הנדון : אולם ספורט דרומי שחקים – שיפוץ וטיפול בליקויי בטיחות – מכרז 25/26
סיור קבלנים מיום 27/4/26

הנידון: סקר מפגעים אולם הספורט דרומי בית ספר אורט שחקים נהרייה

הנדון: מבדק בטיחות: אולם הספורט הדרומי בית ספר אלון

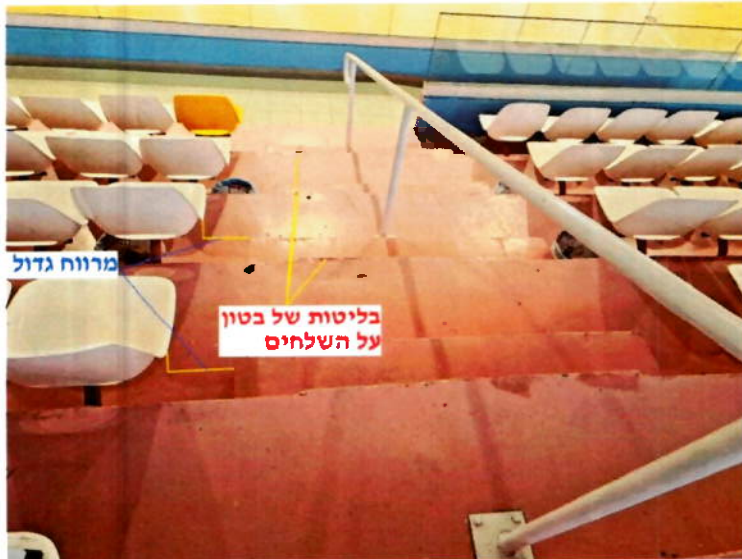
5. במשקופי דלת ירידה למקלט שליד שירותי בנות קיים ריקבון של משקופי המתכת כמו כן קיים סדק בקיר- יש להוריד חלקים רקובים ולהתקין במקומם חלק חדש, בחלודה יש לטפל (לנקות ולצבוע בצבע מונע חלודה) יש לטפל בסדק.

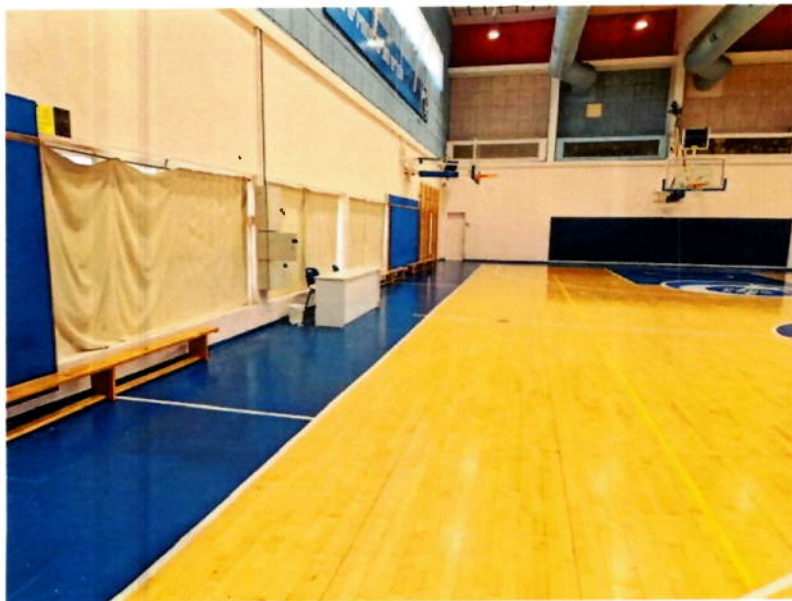
7.7. במעבר מדורג שמאלי מדרגה עליונה 30 ס"מ, לא תקין ראה הערות בסעיף 7.1.

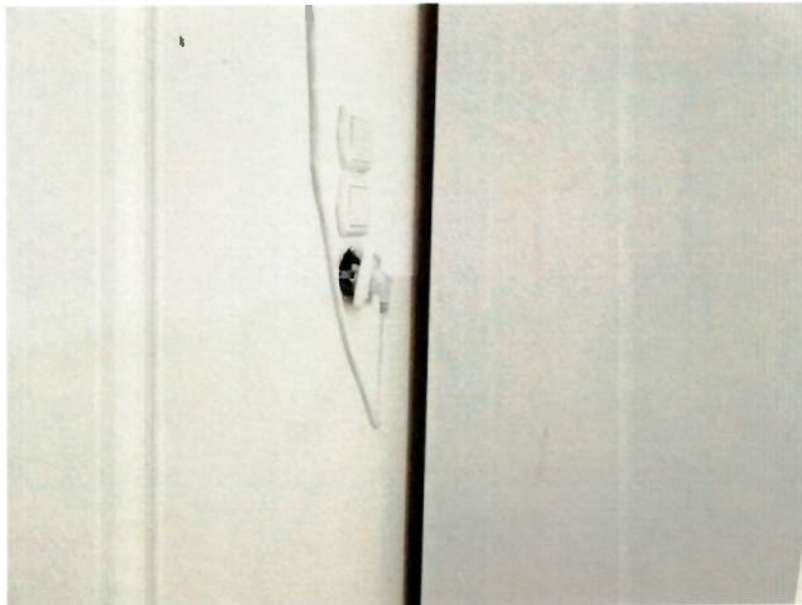
9.1. בכניסות לחדרי ההלבשה בסף כל פתח קיים שיפוע ובכל סף הותקן פה רקוע משופע סכנת נפילה- סף פתח חייב להיות מפולס- יש לפרק את לוח הפח ולפלס את הרצפה.

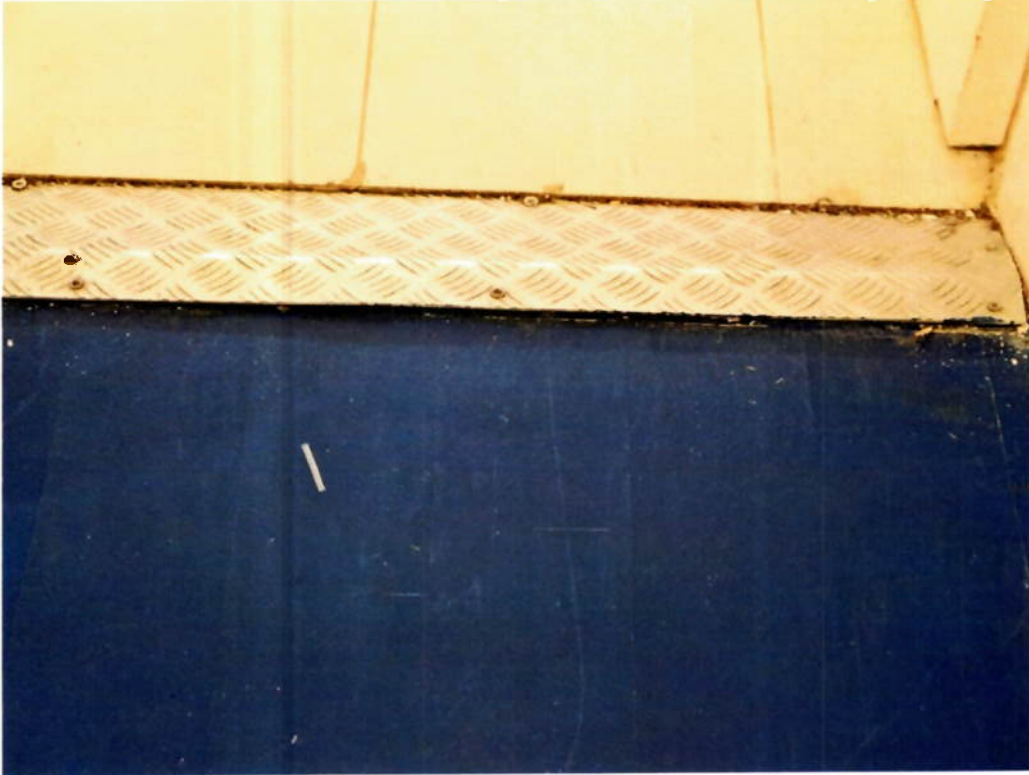
10.1. קיימת רטיבות בתקרה ליד גופי התאורה. סכנת התחשמלות – יש לטפל ברטיבות ולהמציא אישור של מהנדס קונסטרוקטור על יציבות התקרה ולהמציא אישור של בודק חשמל שאין סכנת התחשמלות.
